致：上坡地區自動扶梯連接系統和升降機系統小組委員會

由：富澤花園居民及寶馬山行人通道系統關注組成員

上坡地區自動扶梯連接系統和升降機系統意見書  
關於擬建之寶馬山行人通道系統

上坡地區自動扶梯連接系統和升降機系統  
及  
擬建之寶馬山行人通道系統  
意見書

**分段 2：於現時富嘉閣巴士站位置興建兩部高達 62 米的升降機由炮台山道連接天后廟道**

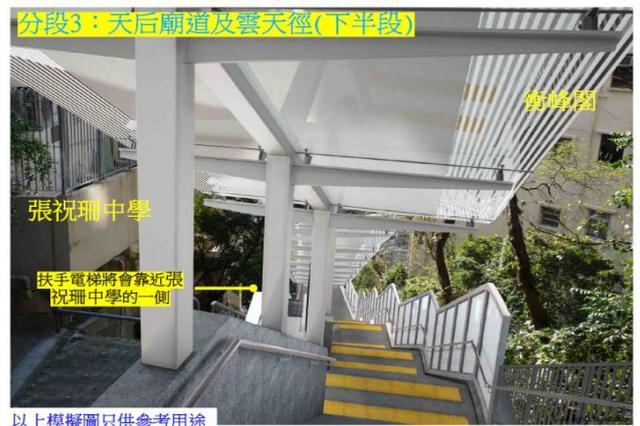
各個分段其實互不相連，特別是分段 1 在英皇道近炮台山地鐵站 A 出口斜坡上興建兩部高達 38 米的升降機，及分段 2 於現時富嘉閣巴士站位置興建兩部高達 62 米的升降機由炮台山道連接天后廟道，由英皇道步行至炮台山道需時 5 – 10 分鐘，其實已經可以視之為兩個無關連的項目。正如之前所講「寶馬山行人通道系統」根本是在幾個不相連接的地區密集式興建一大堆高架行人路、升降機、扶手電梯及輪椅升降機。因此，**炮台山區居民從來都不反「寶馬山行人通道系統」興建雲天徑至慧翠道那段，不過只要求擱置興建炮台山段，正正因為各個分段互不相連，擱置興建炮台山段絕對不會影響雲天徑至慧翠道那段，所以，要求路政署繼續諮詢炮台山區居民聽取意見。**

圖 8 – 坡度及長度

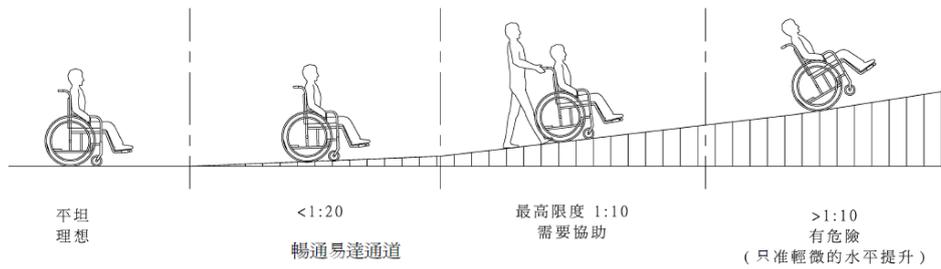
本區有居民親身翻查過資料，康澤花園至炮台山道私家路的最大坡度是 1 比 10，炮台山道的最大坡度更加是 1 比 8，而雲景道的最大坡度亦是 1 比 10，超過《設計手冊 2008》1 比 12 的上限。

請問在坡度超過《設計手冊 2008》上限的情況下，其實擬建之「寶馬山行人通道系統」是否可以讓輪椅使用者安全使用？其實擬建之「寶馬山行人通道系統」是否仍然是一條無障礙通道？

「寶馬山行人通道系統」的設計沒有按《設計手冊 2008》的守則去保障輪椅使用者的安全，整個「寶馬山行人通道系統」的坡度都超過 1 比 12 的坡度上限，理應按「兩者屬不同範疇，應分

圖 8 – 坡度及長度

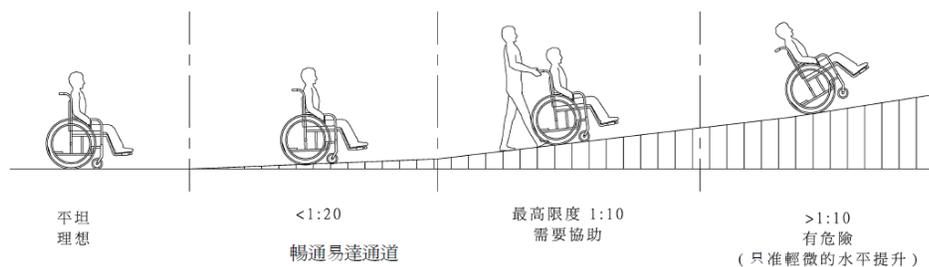
本法團要求政策局方解釋增加「f. 坡度不足1:8」的理據，並且保證此修改合乎《設計手冊 2008》要求無障礙通道的坡度不可以超過 1比12 的指引。
